Beslut om åtgärder

Alingsås och Vårgårda Räddningstjänstförbund förelägger med stöd av 2 kap. 2§ lag (2003:778) om skydd mot olyckor (LSO) fastighetsägaren Alingsåshem Lokaler AB (org.nr 556048-9162) och verksamhetsutövaren Stora Mellby Skola Alingsås kommun (org.nr 212000-1553) att vidta nedanstående åtgärder på Stora Mellby Skola på fastigheten Mellby 4:95 i Alingsås kommun.

Markering 6 och 7 visar dörrar med höga Trycken

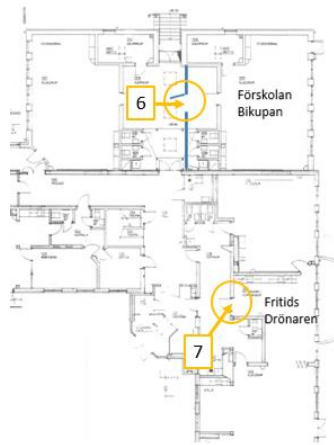
Vid tillsynsbesöket noterade räddningstjänsten att dörr i utrymningsväg på förskolan Bikupan samt dörr till fritids drönaren är försedda med ett trycke som är placerad på en höjd av ca 1,8 meter ovan golv (se punkterna 13 och 14 i tjänsteskrivelsen).

Högt trycke på dörr till Bikupan

Högt trycke på dörr till Drönaren

2. Fastighetsägaren ska tillse att högt sittande trycken på samtliga dörrar i utrymningsväg tas bort.
Tryckets centrum på dörr i utrymningsväg ska placeras på mellan 0,80 - 1,20 m ovan golv.
